**AVIS RELATIF À LA PROTECTION
CONTRE LES EVENTUELS EFFETS NOCIFS ET NUISANCES
PROVOQUÉS PAR LES RAYONNEMENTS NON IONISANTS
GÉNÉRÉS PAR DES ANTENNES ÉMETTRICES STATIONNAIRES**

Commune : GEER - Exploitant : ORANGE

Rapport n° 2101 / 2025

Figure 1 : Vue en plan des lieux de séjour et des points de contrôle

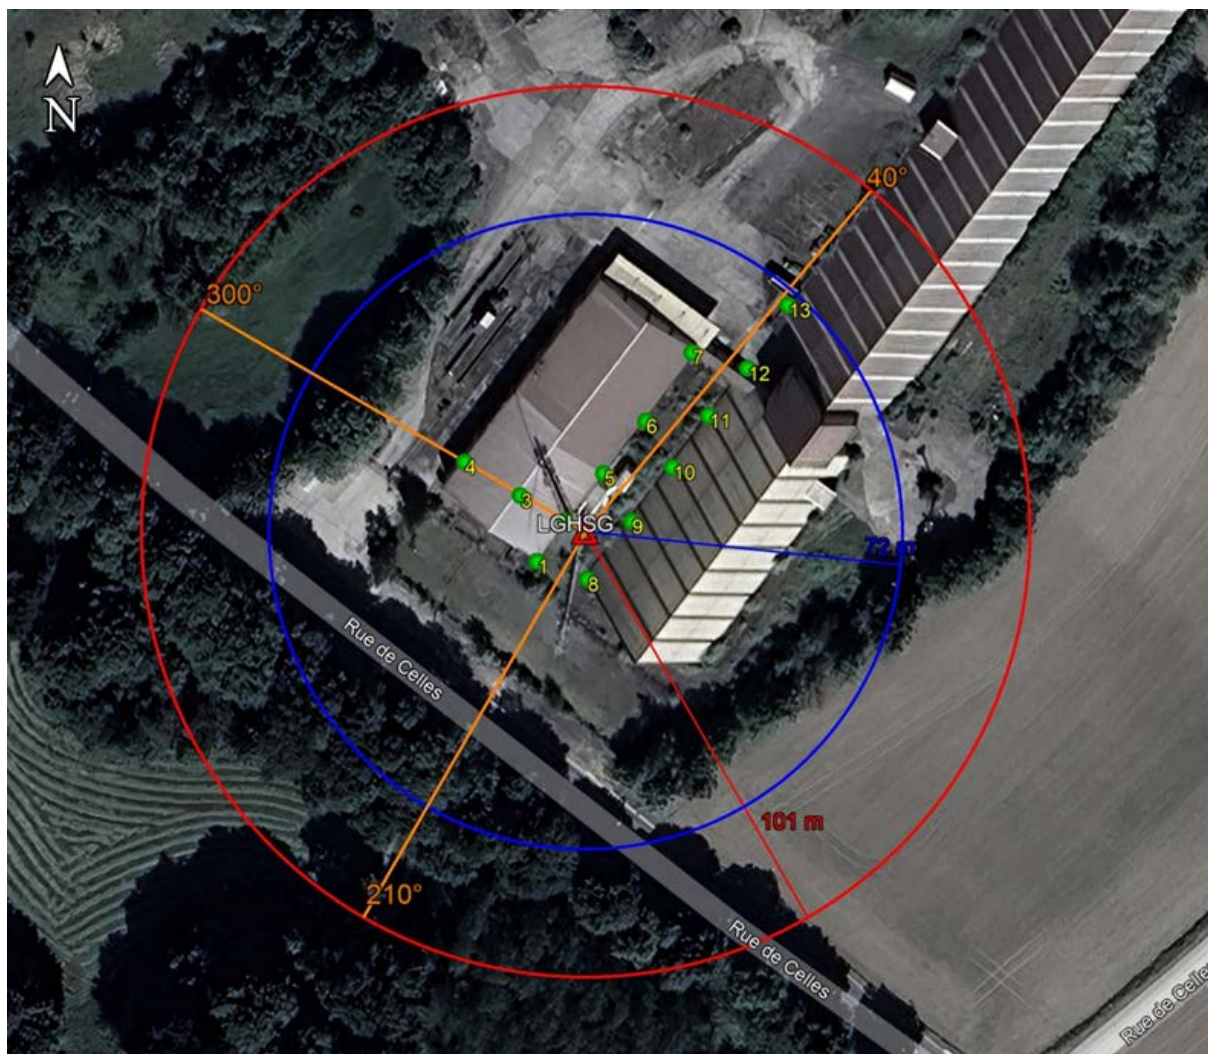
- le numéro du point de contrôle repris sur un des plans de la figure 1;
- le numéro du LS dans lequel se trouve le point de contrôle de la 1^{ère} colonne ;
- l'atténuation d'obstacle prise en compte pour le calcul de l'indice d'exposition dans le LS ;
- le résultat du calcul de l'indice d'exposition.

N° point de contrôle	LS	Atténuation (dB)	Indice d'exposition relatif à la limite par installation IE_i
12	LS12	3,0	0,019
7	LS7	3,0	0,016
13	LS13	3,0	0,015
4	LS4	3,0	0,013
6	LS6	3,0	0,011
10	LS10	3,0	0,008
11	LS11	3,0	0,008
3	LS3	3,0	0,006
2	LS2	3,0	0,004
1	LS1	3,0	0,003
5	LS5	3,0	0,003
9	LS9	3,0	0,002
8	LS8	3,0	0,002

En ce qui concerne les antennes de l'installation mentionnées dans le tableau 1, la distance maximale à laquelle la limite pourrait être atteinte, à l'extérieur, est égale à 84,7 m. S'il n'y a pas de LS à une distance inférieure, les antennes respectent forcément la limite d'immission.

Dans le cas des LS situés à l'intérieur des bâtiments, une atténuation d'obstacle est prise en compte et il en résulte que la distance maximale à laquelle la limite pourrait être atteinte se réduit à 60,5 m.

Figure 2 : Vue en plan des installations d'antennes dans un rayon de 300 mètres autour de l'installation faisant l'objet de la demande d'avis

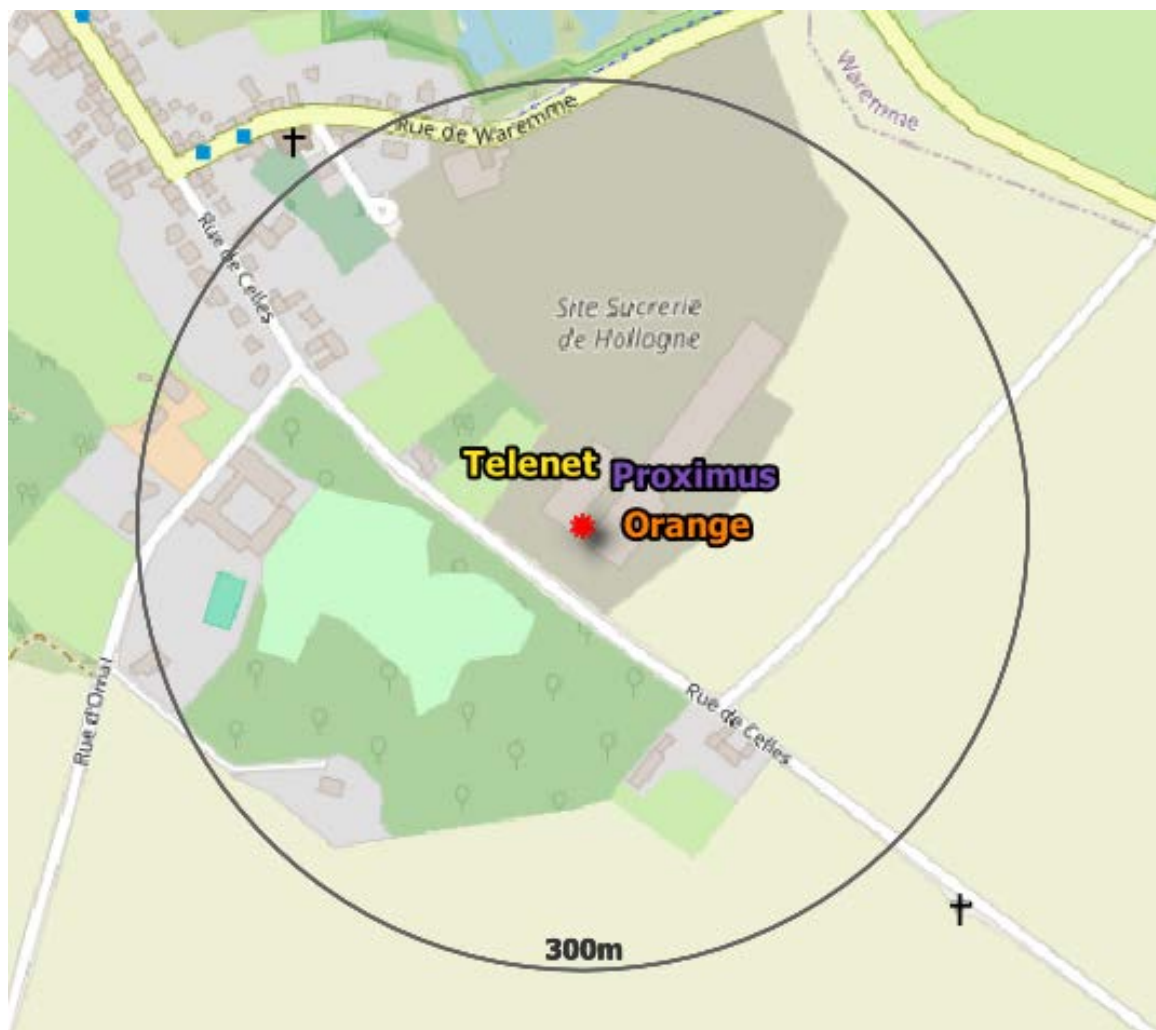
Le plan en projection verticale de la figure 2 indique la localisation des installations d'antennes émettrices stationnaires visées par le décret et situées dans un rayon de 300 mètres autour de l'installation référencée dans le paragraphe 2 et localisée au centre du cercle. Les données de localisation de ces antennes et les avis correspondant sont accessibles via le cadastre en ligne des antennes émettrices stationnaires⁸. Les installations prises en compte dans l'évaluation du respect de la limite cumulative sont les installations d'antennes émettrices déclarées en service par l'exploitant à la date du présent avis, à l'exception de l'installation référencée dans le paragraphe 2 et éventuellement d'autres installations ayant fait l'objet d'une demande d'avis à la même date et qui sont situées à l'intérieur de la zone de 300 mètres de rayon.

- il y a au plus 4 installations d'antennes émettrices stationnaires présentes dans la zone d'évaluation de 300 mètres de rayon représentée dans la figure 2, y inclus l'installation référencée dans le paragraphe 2 : la limite cumulative définie à l'article 4, §2 du décret est nécessairement respectée dans les lieux de séjour à l'intérieur de la zone d'évaluation de 300 mètres de rayon ;

Compte tenu des considérations ci-dessus, il apparaît que l'intensité du rayonnement électromagnétique généré, dans les lieux de séjour situés dans un rayon de 300 mètres autour de l'installation référencée dans le paragraphe 2, par l'ensemble des antennes émettrices stationnaires de l'ensemble des exploitants du même site d'antennes émettrices stationnaires respecte la limite fixée à l'article 4, § 2 du décret.
